土木工程拓展署

在屯門西部設置繞道

香港審計署

二零零九年十月二十七日

圖二

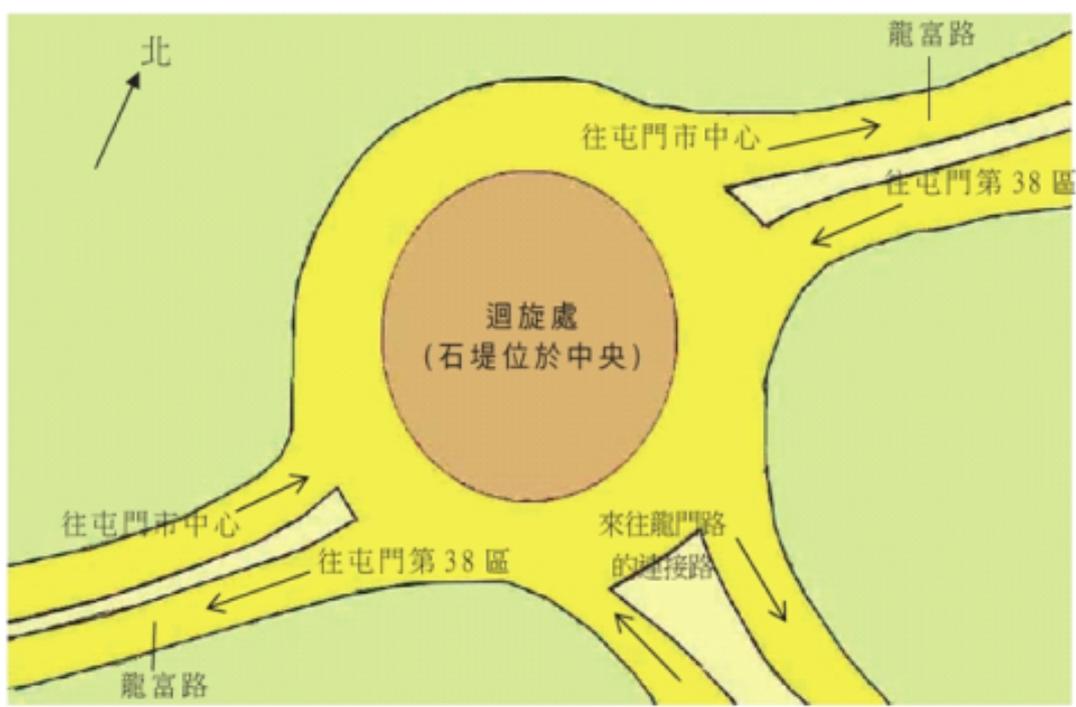
4.5 二零零二年四月七日，交界處 A 發生一宗嚴重的私家車交通意外，導致三人死亡。根據警務處及運輸署的交通意外調查報告，該私家車撞向迴旋處石堤，車身翻側起火燃燒。運輸署調查發現，交界處 A 的迴旋處設計大致符合《設計手冊》的指引。為進一步加強迴旋處的道路安全，運輸署建議實施下列交通改善措施：

- (a) 土木工程拓展署建議用種植花木的沙池 (註23) 替代迴旋處中央的園景建築 (即石堤)，以減慢衝向迴旋處中央的車輛的速度；
- (b) 運輸署建議在迴旋處中央設置沙池，以進一步加強交界處 A 的道路安全；及
- (c) 警務處表示可能有能見度的問題。由於交界處 A 位於山脊，駕駛人士直至車輛駛至近距離時，才看到迴旋處，因此駕駛人士必須依賴警告標誌。

- (a) 受地形所限，除非駕駛人士駛至近距離，否則便不能看見和難以辨認交界處 A 的迴旋處；及
- (b) 因此，對高速駕駛人士構成潛在危險。

4.15 在設計階段，土木工程拓展署決定迴旋處為首選的交界處類別 (見第 4.3 段)。二零零二年八月，當局同意把交界處 A 的迴旋處設計修改為燈號控制交界處，以加強道路安全 (見第 4.11(c) 段)。二零零二年九月，運輸署轄下的道路安全及標準研究部認為，從道路安全的角度，交界處 A 的地形限制會對高速駕駛人士構成潛在危險 (見第 4.12(b) 段)。二零零六年四月，迴旋處的交界處改建為燈號控制交界處 (見第 4.13 段)。為改善道路安全及避免於道路啟用後需要修改交界處設計，審計署認為，日後在道路工程項目的設計階段時，土木工程拓展署需要協同運輸署，因應交界處的地理環境、駕駛人士的駕駛行為，以及車輛超速的可能性，決定合適的交界處類別。

- (a) 受地點環境所限，未能提供一個大小適中的沙池，可有效地停止時速高於每小時 50 公里的車輛；
- (b) 如提供一個大小適中的沙池，興建及改建費用預計達 1,000 萬元，不符合成本效益；及
- (c) 交界處 A 的迴旋處應由燈號控制交界處取代，以加強道路安全。

- (a) 在設計階段因應下列因素決定合適的交界處類別，包括：
 - (i) 交界處的地理環境；
 - (ii) 駕駛人士的駕駛行為；及
 - (iii) 車輛超速的可能性 (見第 4.15 段)；及
- (b) 在新建道路啟用前，就道路設計 (包括環境美化工程) 進行安全評估，以便：
 - (i) 找出對安全構成潛在危險的問題；及
 - (ii) 視乎情況實施加強道路安全措施 (見第 4.18 段)。
